JABATAN BANGUNAN
Ruj. CSC : MPS/15/ST/3-15/08/0518 BGN
30.09.2015

CADANGAN MEMBINA: SEBUAH KOLEJ UNIVERSITI SWASTA
DI ATAS PT 6828, PERSIARAN CASSIA BARAT 3, BATU KAWAN,
MK. 13, SEBERANG PERAI SELATAN.

BP SUBMISSION
OKTOBER 2015

PELAN TAPAK
PELAN LOKASI
DAN PELAN KUNCI[illegible]

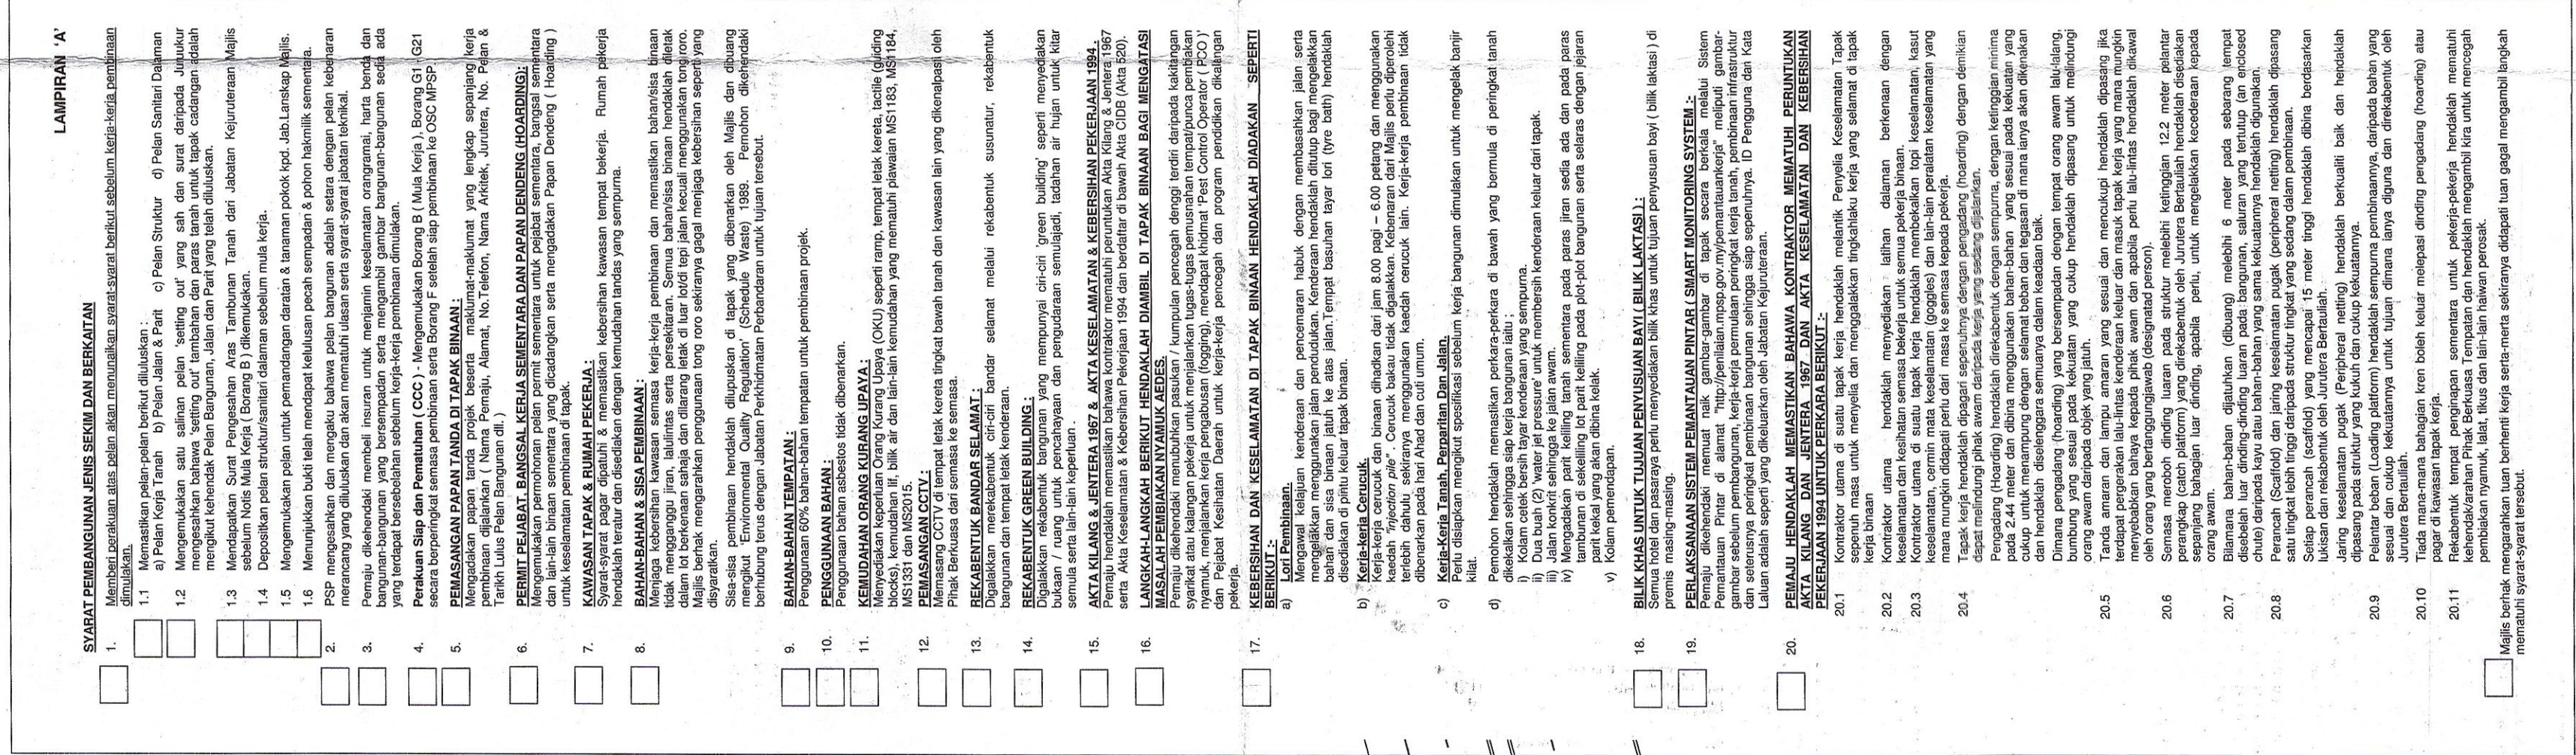
1) a. Bangunan hendaklah direkabentuk berikutan bangunan hijau. Senarailah dan turunkan atas pelan bulatren yang disediakan bagi memenuhi ciri-ciri tersebut.
b. Sila masukkan bukti bahawa tuan telah berurusan dengan GBI Accreditation Panel (GBIAP) untuk

3. Kejuruteraan MESP untuk pembinaan dan keluasan. Pelantikan kejuruteraan lampau ialah untuk menyelaraskan projek-projek pembangunan melalui seorang Jurutera Penguasa ke Jabatan Kejuruteraan MPSP untuk pembinaan dan keluasan.
4. Jurutera Perunding / Jurutera berlesen disediakan mengelaskan peras tanah yang diambil bagi tujuan pembangunan perumahan. Jumlah peras tanah yang dibenarkan untuk pembangunan perumahan adalah 2.130m S.O.D lebih rendah berbanding dengan peras tanah yang dibenarkan untuk pembangunan perumahan komersial. Jumlah peras tanah yang dibenarkan untuk pembangunan perumahan komersial adalah 2.130m S.O.D lebih rendah berbanding dengan peras tanah yang dibenarkan untuk pembangunan perumahan komersial.

c) Surat kebenaran memukulkan kerja tanah daripada jabatan Kojatuteraan.
7. Pemohon hendaklah memastikan perkara-perkara di bawah yang bermula di peringkat kerja tanah ditandakan sehingga siap kerja bangunan lalu:-
i) Kolam cekuk berapi tayar kenderaan yang sempurna.
ii) Kolam basuh (2) 'water jet pressure' untuk membersihkan kenderaan keluar dari tapak.

8. Pemohon hendaklah memastikan pengutaran air oleh lo-loi tersebut lebih terjamin daripada yang sedia ada. Pemohon juga hendaklah memastikan panti konkrit sedia ada/panti telah selesai tidak terkandung dalam projek ini. Pemohon juga hendaklah memastikan panti konkrit sedia ada/panti telah selesai tidak terkandung dalam projek ini. Pemohon juga hendaklah memastikan panti konkrit sedia ada/panti telah selesai tidak terkandung dalam projek ini. Pemohon juga hendaklah memastikan panti konkrit sedia ada/panti telah selesai tidak terkandung dalam projek ini.

15. Pemohon dikelokandi membaki semua segala kerosakan yang berakut ke azas jalan dan part semesta dari kerja-kerja pembinaan dijalinkan.
16. Pemohon dikelokandi mengedang papanlonda garisan talulintas mengikut spesifikasi JKR, bulir-bulir lalu dan parkir di dalam part jalan dan part.
17. Pemohon dikelokandi memperbaki dan memalkan taraf parli konkrit/beti lenang yang sedia ada dan perbaiki keadaan jalan raya.

19. Pemohon mengelohkan mencirikan kejelasan parti, takungan, pembelong kotak dan menerangkan buangan (cotai).
20. Pemohon dikeluhkan mengenai 2 buah pondok bas beserta bas 'ley' berhadapan pintu setiap aras dan menyalurkan pondok bas sedia ada di dalam-mana tempat di Seberang Perai.

24. Desain
Jalan disediakan tapak pembangunan tidak dibenarkan ditutup. Pemohon hendaklah memajukan permohonan kepada pihak berkuasa berkaitan untuk mendapatkan kebenaran bagi melaksanakan projek tersebut.
Selain itu, pemohon juga perlu memastikan bahawa semua peraturan yang berkaitan dengan keselamatan dan kesihatan awam telah dipatuhi.
